Verslag aangaande huishoudelijke installatie op lage en zeer lage spanning (boek 1 KB 08/09/2019)

Naam en voornaam eigenaar	: Yilmaz Meryem	Adres eigenaar	: Merksensesteenweg 90 / volgt, 2100 Antwerpen
Opdrachtgever	: Immokeuring	Datum van onderzoek	: 08-04-2026
Installateur	: /	BTW installateur	: /
Distributiebeheerder	: Fluvius Antwerpen	Agent-bezoeker	: VJ
Plaats van onderzoek	: Merksensesteenweg 90 / 101 2100 Antwerpen

Type lokaal	: Wooneenheid - Appartement	Teller nr	: 1LGZ0568848521
EAN	: 541448820042278793	Nom. Spanning (V)	: 2x230 V
Max stroom (A)	: 63 A/kVA	Aard van de stromen	: AC
Type alg. schakelaar	: Vermogenschakelaar		
Type aardverbindingssysteem	: TT		
Voedingskabel (hoofd)bord	: Type: XVB - Sectie L: 10 mm ² - N: 10 mm ² - PE: 16 mm ²		
Voedingsbron	: Openbare distributienet		
Decentrale LS productie-eenheid	: Afwezig

Foto's-1

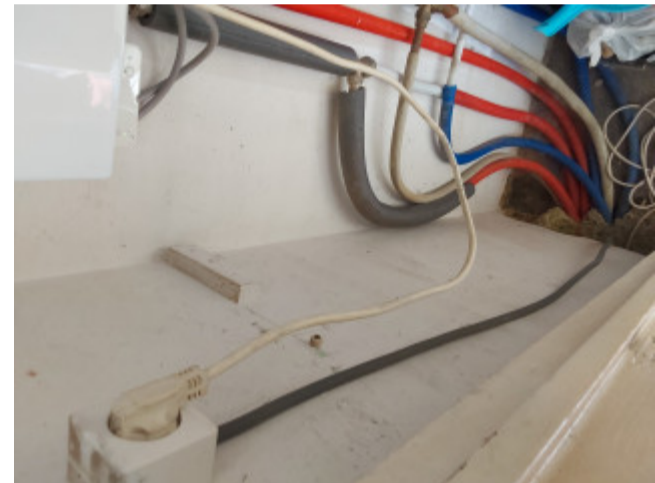
- Eendraadsschema is niet aanwezig. (B1:3.1.2.1.a)
- Situatieplan is niet aanwezig. (B1: 3.1.2.3.a)
- Continuïteit van PE beschermingsgeleiders naar de aarde voldoen niet. (B1: 5.4.3.1-5.3.5.2)

- De aanduidingen, markeringen en identificaties van de stroombanen, bedienings-, beschermings- en scheidingsinrichtingen ontbreekt (onuitwisbare individuele markering), is onvolledig of stemt niet overeen met de schema's. (B1:3.1.3.1./ 3.1.2.2)

- Nominale stroomsterkte In van de algemene differentieel of bijkomende differentieelschakelaar is niet aangepast een stroomopwaartse beveiliging. (B1: 2.6.4-5.1.3.3-5.3.5.3)

- De ingangsklemmen van de A.D.S. zijn niet verzegelbaar. (B1:4.2.4.3.b)
- De nominale waarde In van de beschermingstoestellen komen niet overeen met doorsnede van de te beveiligen leidingen. (B1:4.4.1.5)

- In huishoudelijke ruimten moeten de eerste automatische schakelaars (uitzondering penautomaten en smeltzekeringen) stroomafwaarts van de beschermingsinrichting tegen overstroom van de distributienetbeheerder, met uitzondering van de penautomaten, voorzien zijn van een conforme markering voor energiebeperkingsklasse 3. (B1:5.3.5.5.-e)

- Niet gebruikte leidingen onder spanning zijn te verwijderen of aan beide zijden te isoleren (B1:1.4.1.3./4.2.1.1.).
- Loshangende leidingen / kabels te bevestigen met gepaste bevestigingsmiddelen, en deze trekvast maken. (B1:5.2.9.5 / 5.2.9.3.)
